改善箇所説明図

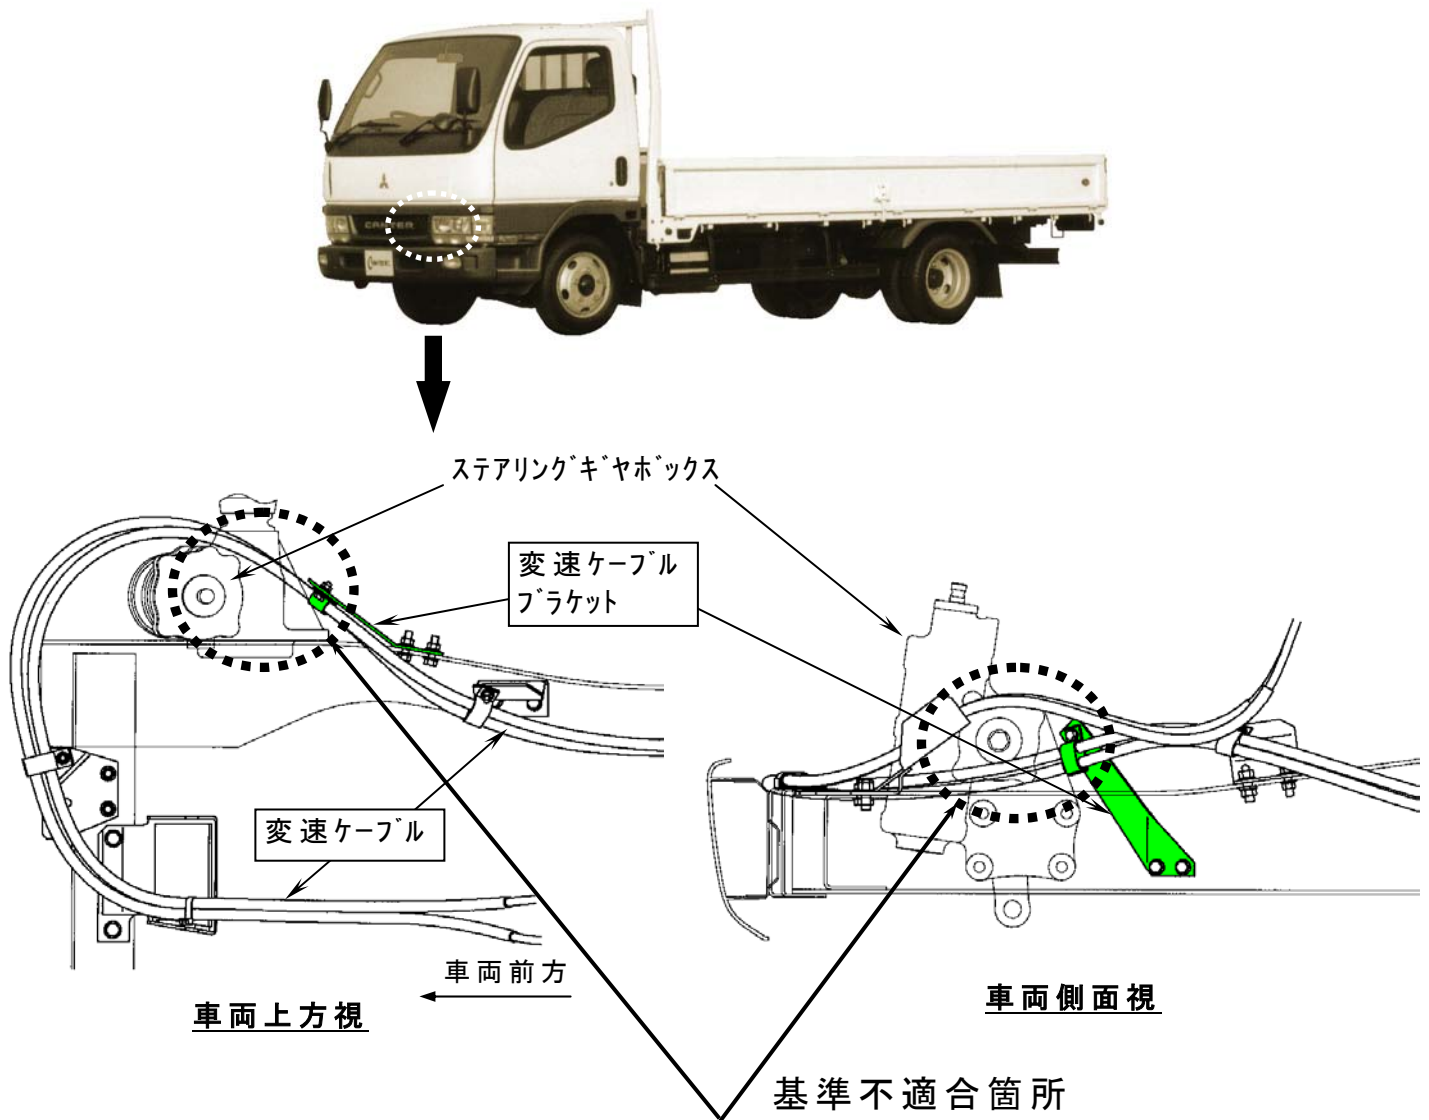
車軸懸架の車両において、トランスミッション変速用ケーブルを固定する金具の形状が不適切なため、当該ケーブルがパワーステアリングギヤボックスに干渉し、局部的に屈曲しているものがある。

そのため、そのままの状態で使用を続けると、当該ケーブル内部のワイヤが疲労折損し、変速操作が出来なくなるおそれがある。

- ①全車両、当該固定金具と変速用ケーブルを対策品と交換する。
- ②全車両、当該固定金具を対策品と交換する。なお、変速用ケーブルとパワーステアリングギヤボックスとの隙間の有無を点検し、隙間がない又は干渉痕がある場合は、変速用ケーブルを対策品と交換する。
